**SEGUNDA INFORMACIÓN  
ACLARATORIA AL ESTUDIO DE  
IMPACTO AMBIENTAL  
CATEGORÍA II.**

**PROYECTO: "BOCAS CRUISE  
PORT"**

**PROMOTOR:  
PUERTO DE CRUCEROS DE  
COLON 2000, S.A**

### Respuestas Segunda Aclaratoria

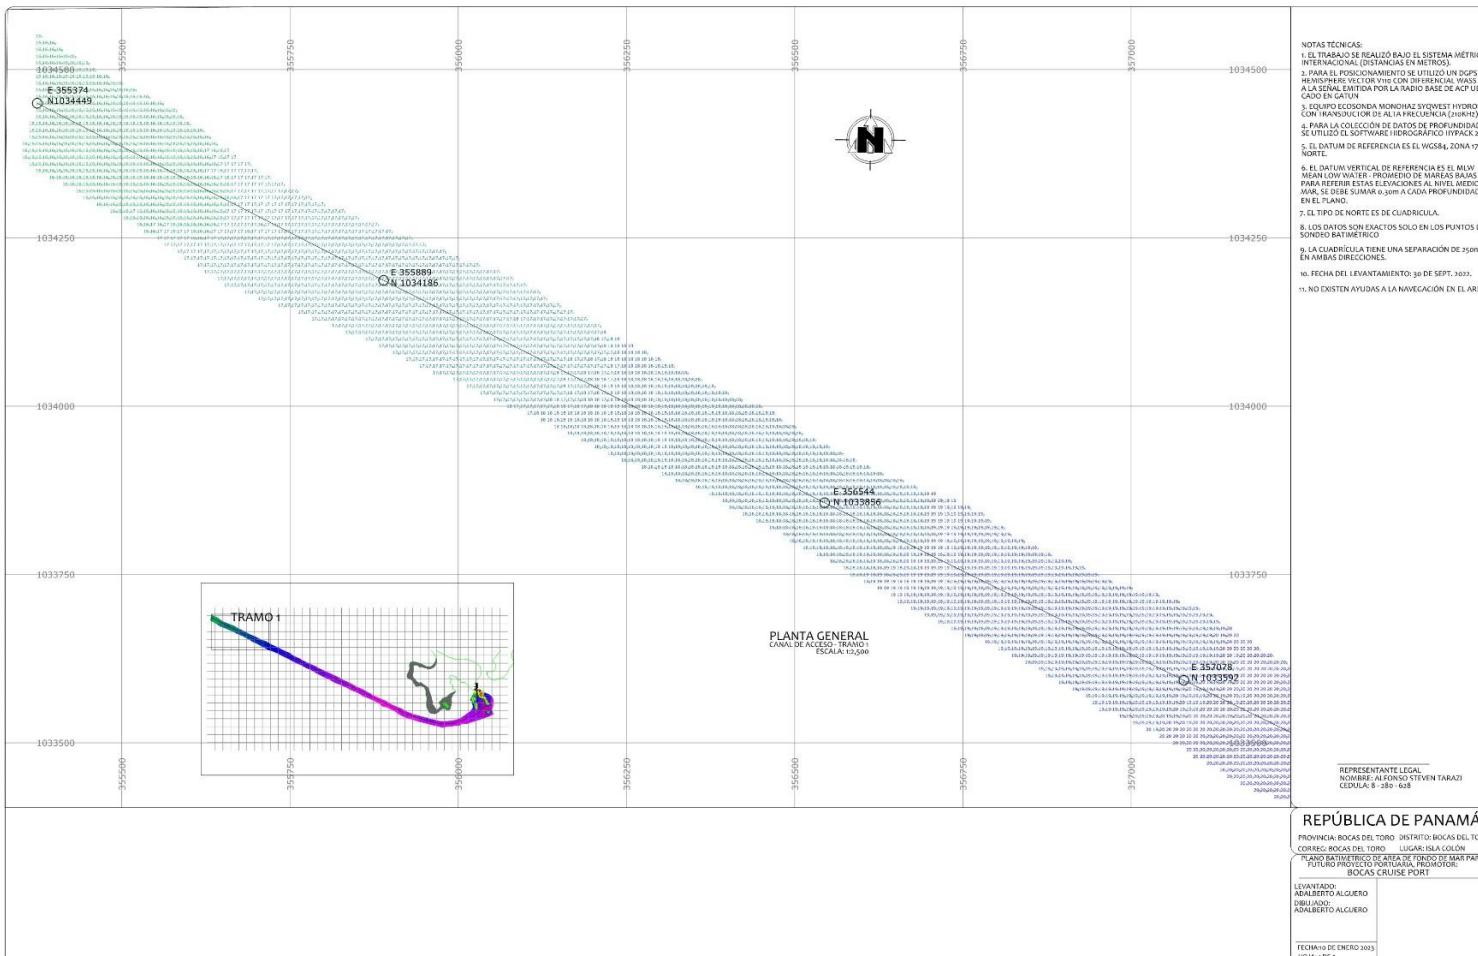
#### 1. En respuesta

- a. El área solicitada en concesión ante la AMP es de 4,578.50 m<sup>2</sup>, tal cual como indica la Nota **DGPIMA-1049-CON-2023**.
- b. El área no va a variar de concesión de uso de fondo de mar, es la misma que se menciona en el punto anterior que se solicita a la AMP.
- c. Adjuntamos el plano “Plano mensura - Puerto Cruceros Isla Colón Rev03” que fue el entregado a la AMP como parte de los requisitos para la solicitud de fondo marino, igualmente mostramos las coordenadas, áreas y demás datos técnicos sobre la concesión solicitada en trámite.

Inicialmente se lo solicitó a la AMP un fondo de mar que incluía: área de oficina de 249.30m<sup>2</sup> y Fondo de Mar (muelles) de 4,329.20m<sup>2</sup>, esto hace un total de: 4,578.50m<sup>2</sup>.

Sin embargo, la AMP solicitó agregar a la solicitud el área que ocupan los duques de alba (áreas de amarre) por lo que la nueva solicitud es por 4,683.74m<sup>2</sup> como se puede ver en las imágenes de la aclaración.

AREA FONDO DE MAR 1 (OFICINA): 249.30m<sup>2</sup>  
AREA FONDO DE MAR 2 (MUELLES): 4,329.20m<sup>2</sup>  
AREA FONDO DE MAR 3 (DUQUE DE ALBA): 105.24m<sup>2</sup>  
AREA TOTAL DE SOLICITUD: 4,683.74m<sup>2</sup>

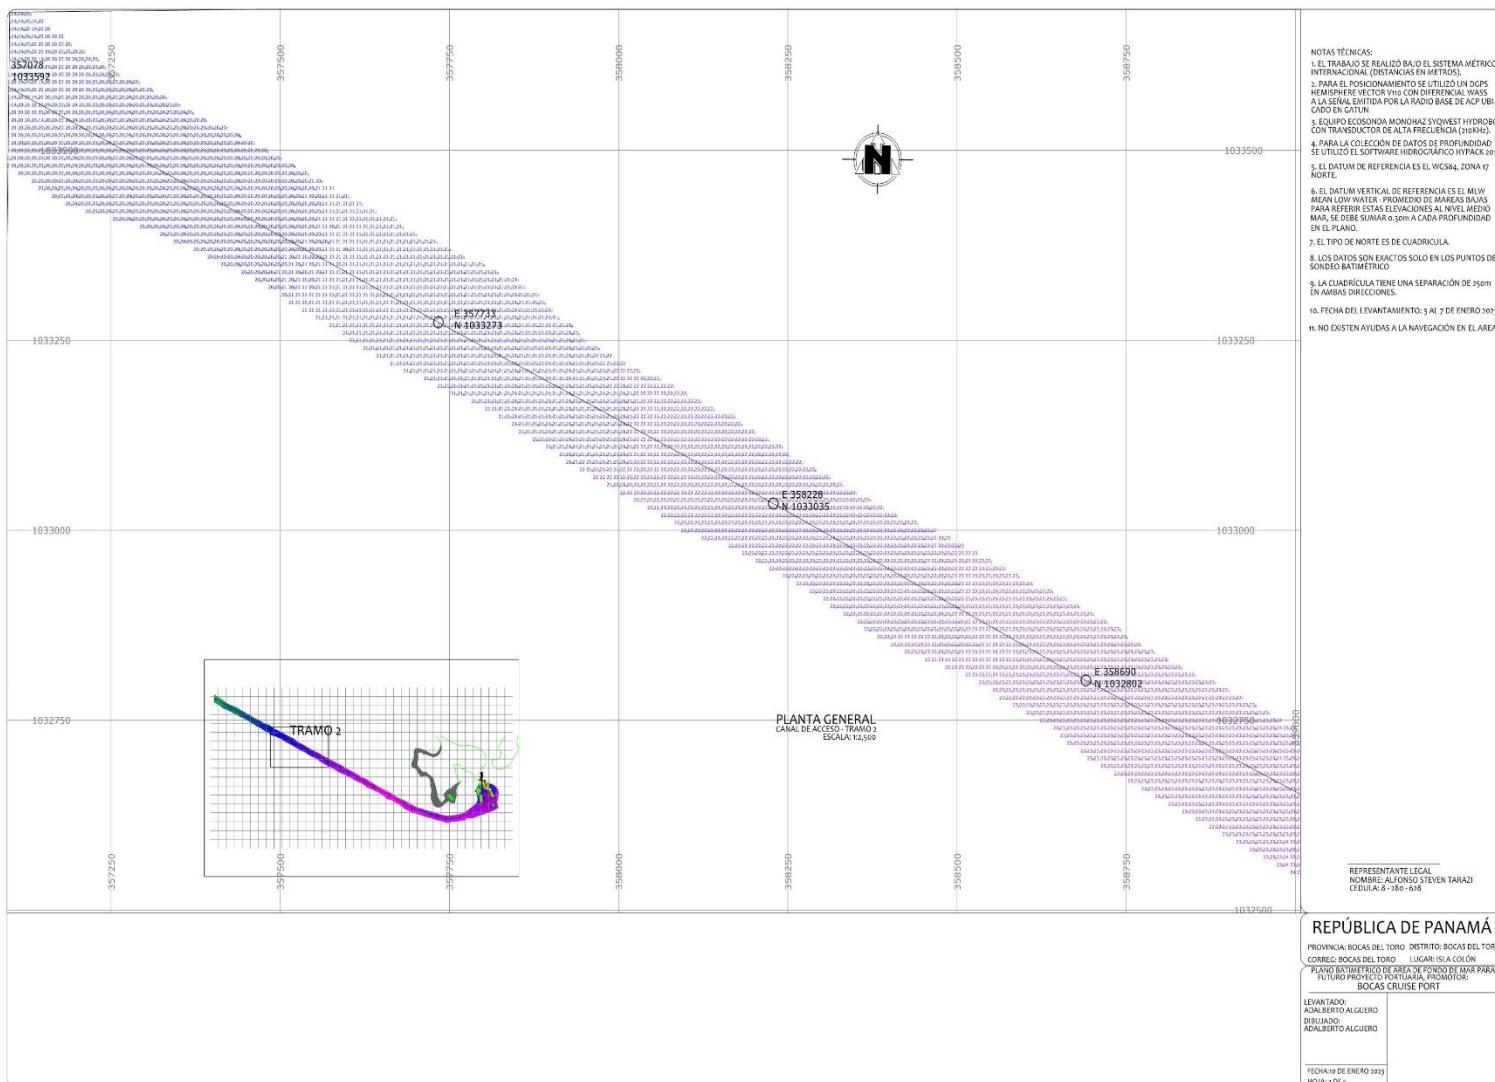
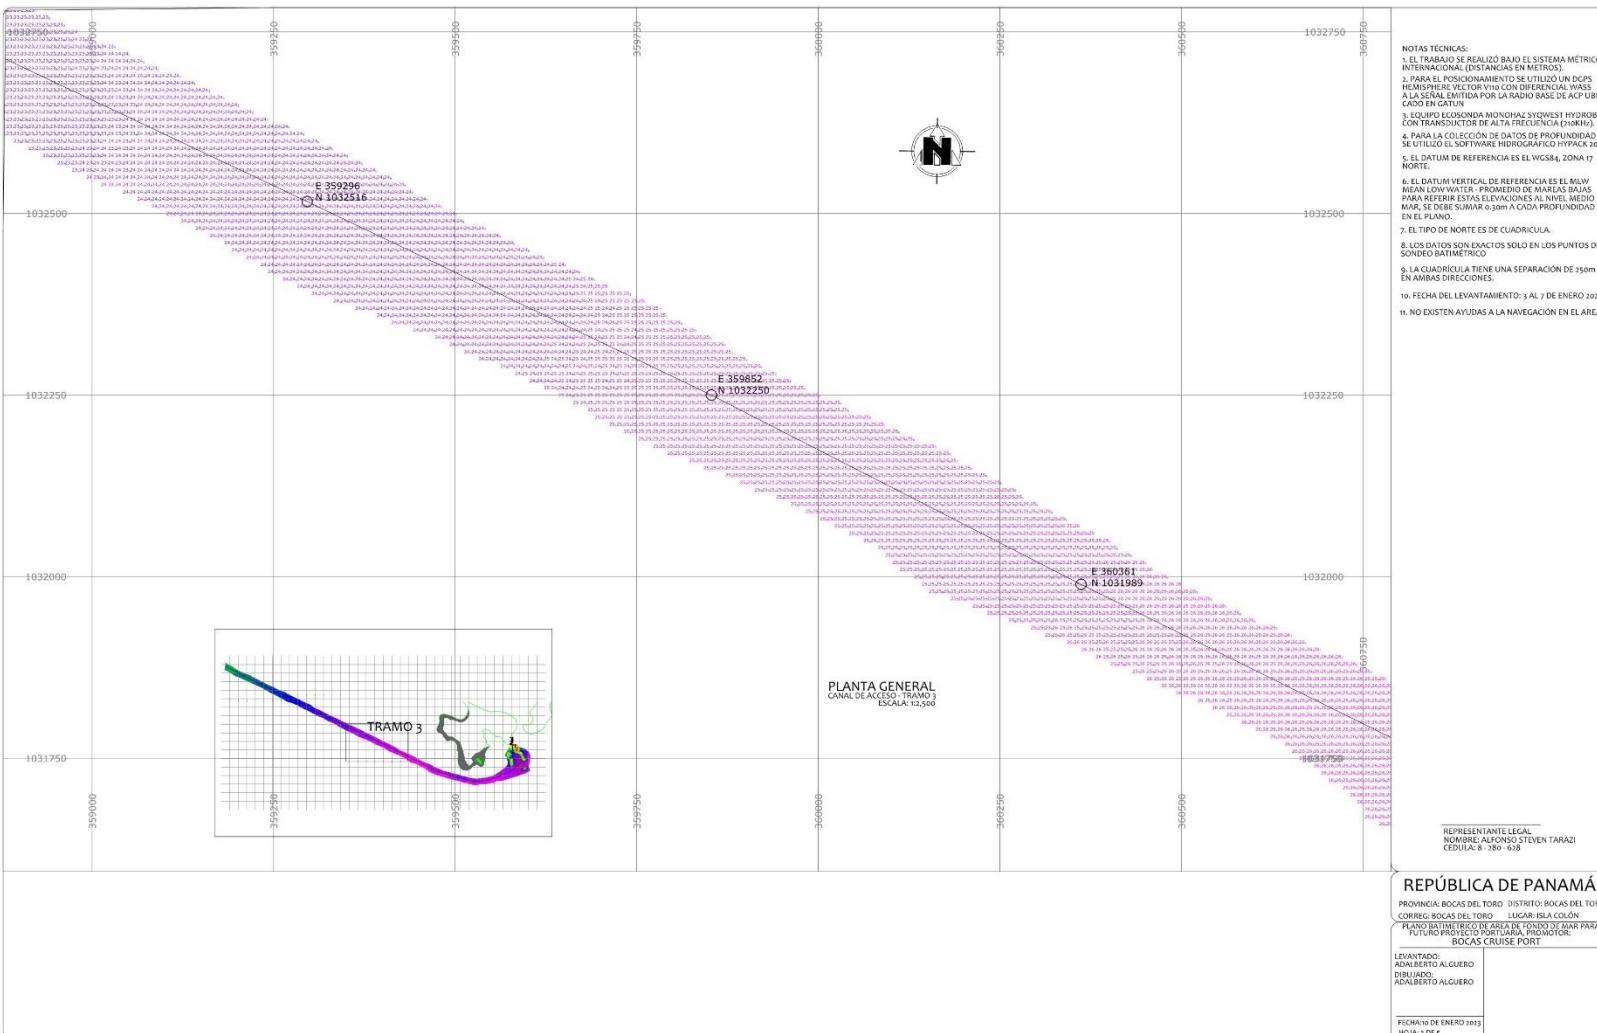
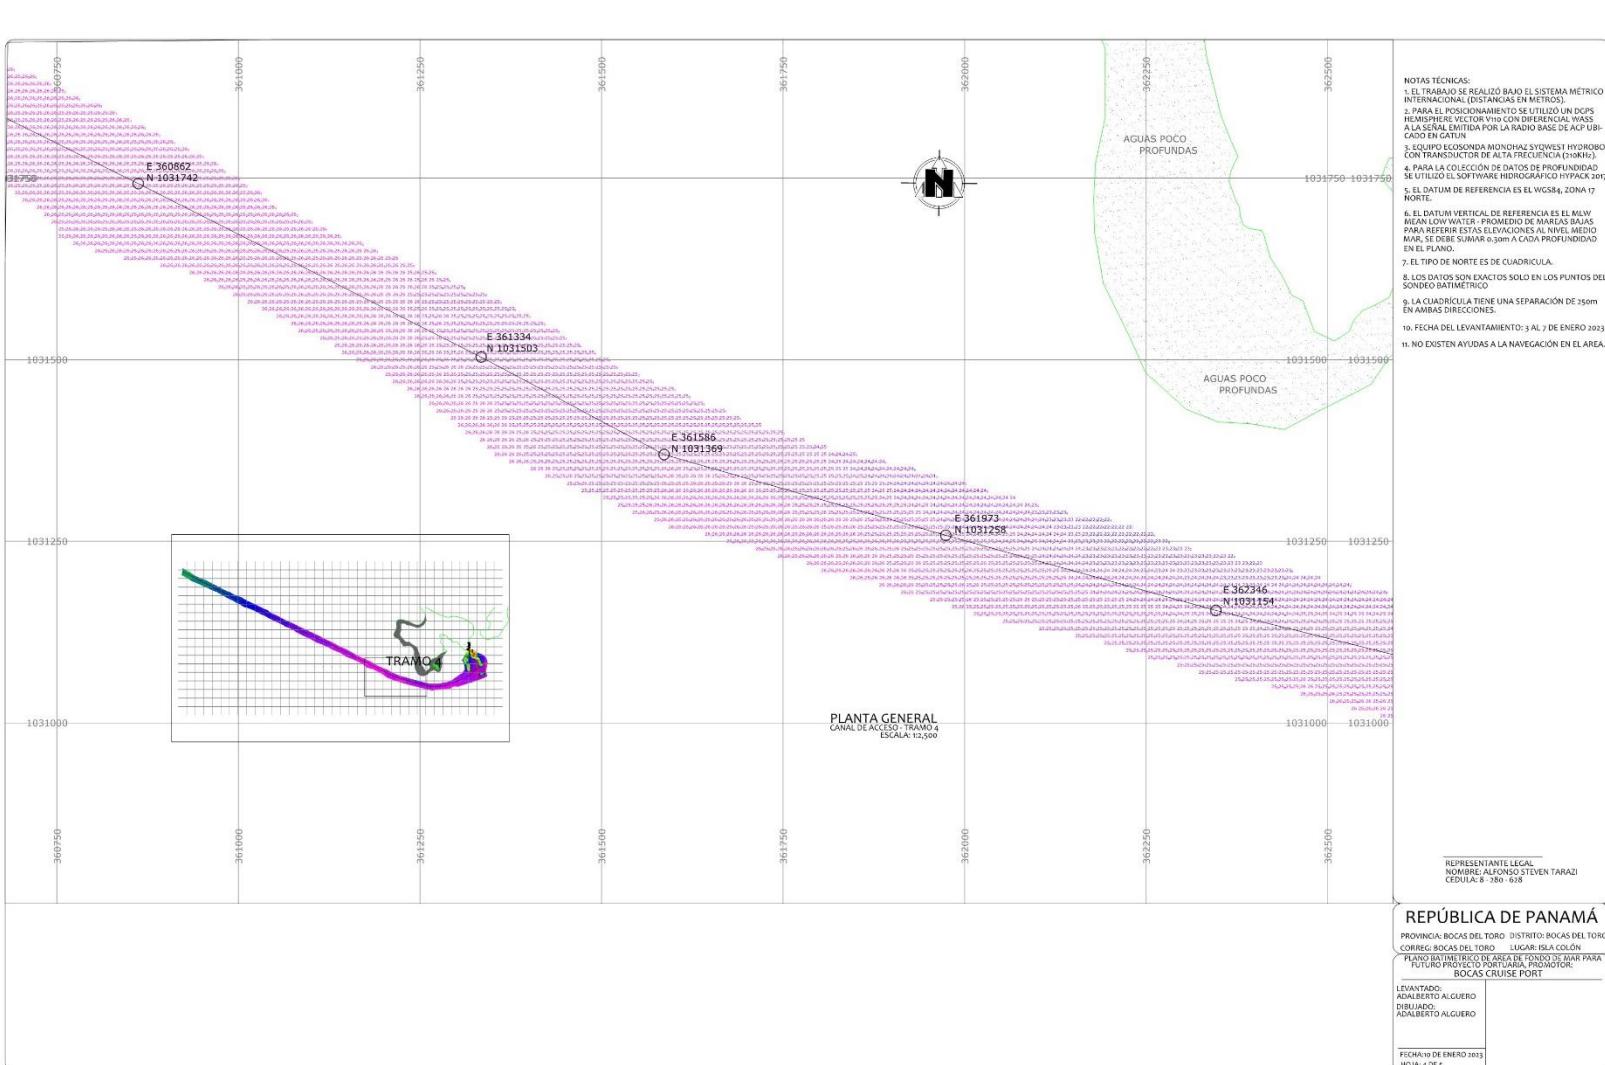
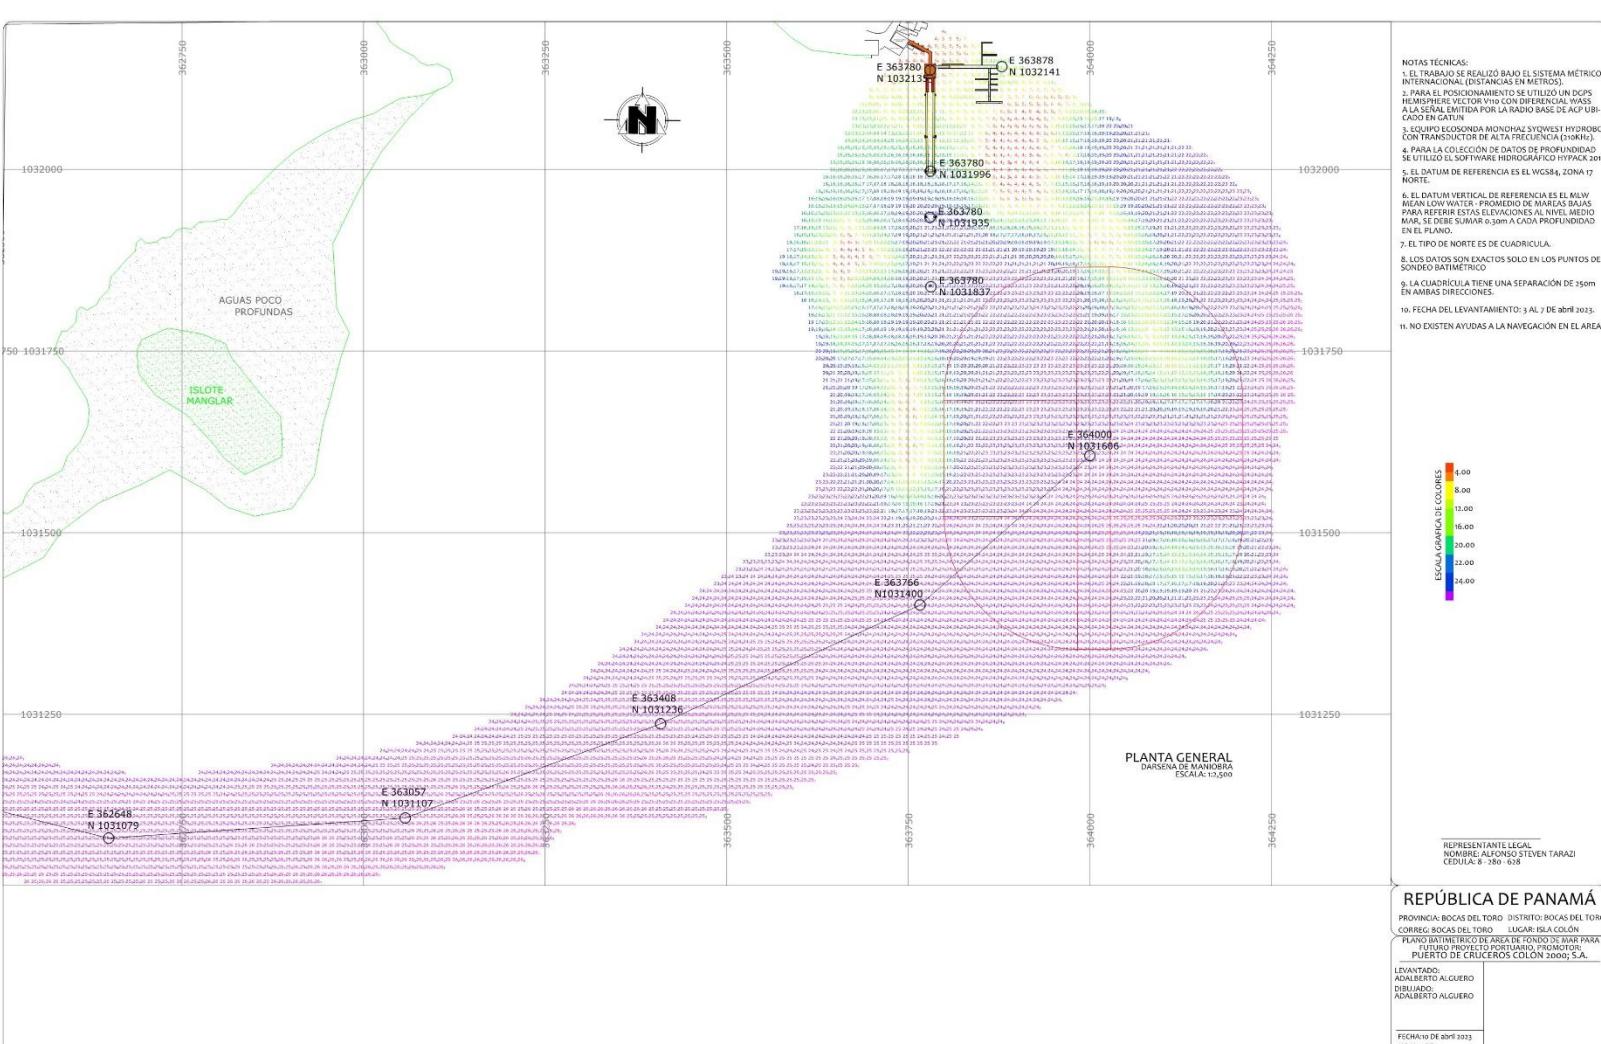
2. En respuesta

- Adjuntamos la ruta de navegación de los cruceros una vez que ingresen a la Laguna de Chiriquí.
